Referencia: Expediente: LAV0033-00-2016

AUTORIDAD NACIONAL DE LICENCIAS AMBIENTALES
- ANLA –
RESOLUCIÓN N° **001323**
(07 MAY. 2026)

“Por la cual se decide una solicitud de modificación de licencia ambiental y se toman otras determinaciones”

Figura. Zonificación de manejo ambiental del UPME 01 de 2013 Subestación Norte 500 kV y Líneas de Transmisión Norte - Tequendama 500 kV y Norte - Sogamoso 500 kV – como primer refuerzo de red 500 kV del Área Oriental, tramo objeto de modificación

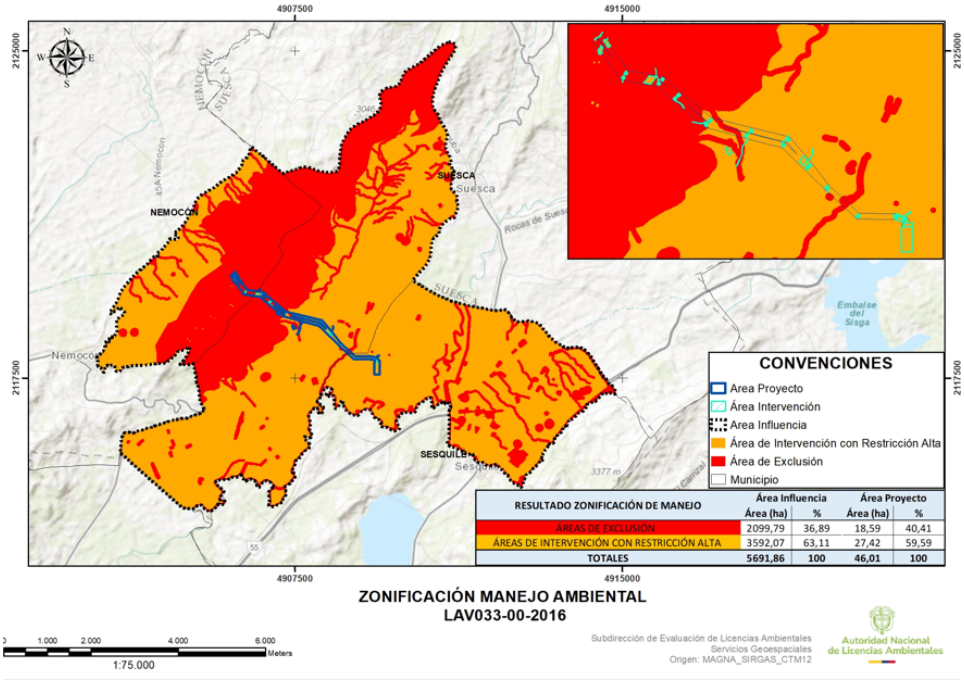
A continuación, se presenta la figura de la zonificación de manejo ambiental ajustada de acuerdo con las consideraciones de esta Autoridad Nacional para el proyecto UPME 01 de 2013 (Subestación Norte 500 kV y Líneas de Transmisión Norte - Tequendama 500 kV y Norte Sogamoso 500 kV) – como primer refuerzo de red 500 kV del Área Oriental, tramo objeto de modificación, la cual arrojó que el 40,41% del área proyecto, se encuentra en área de exclusión mientras el 59,59% restante, se localiza en áreas de intervención con restricción Alta como se observa en la siguiente Figura:
